监理工程师通知回复单

工程名称：泰顺兴农 30MW 农林光互补光伏小康项目

编号：TS-HFD-003

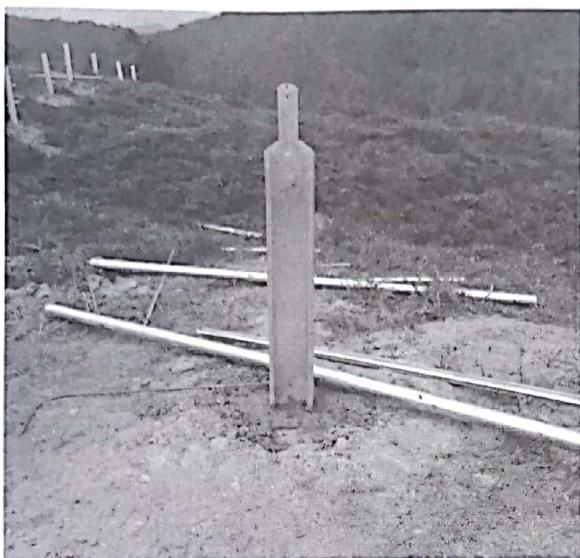
1、角度已整改，立柱已在同一平行线。

经检查从上述问题已全部按要求整改。

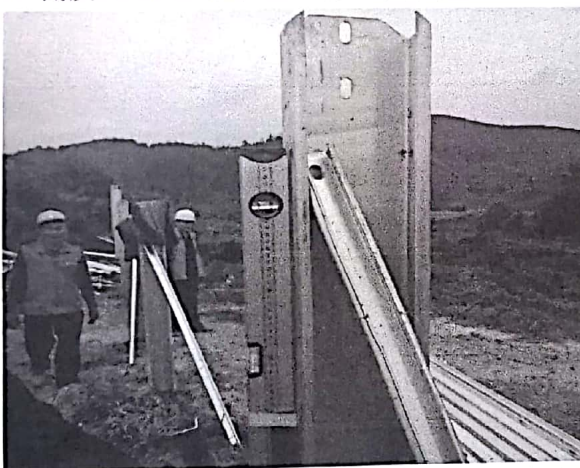
2.高度差已经整改。
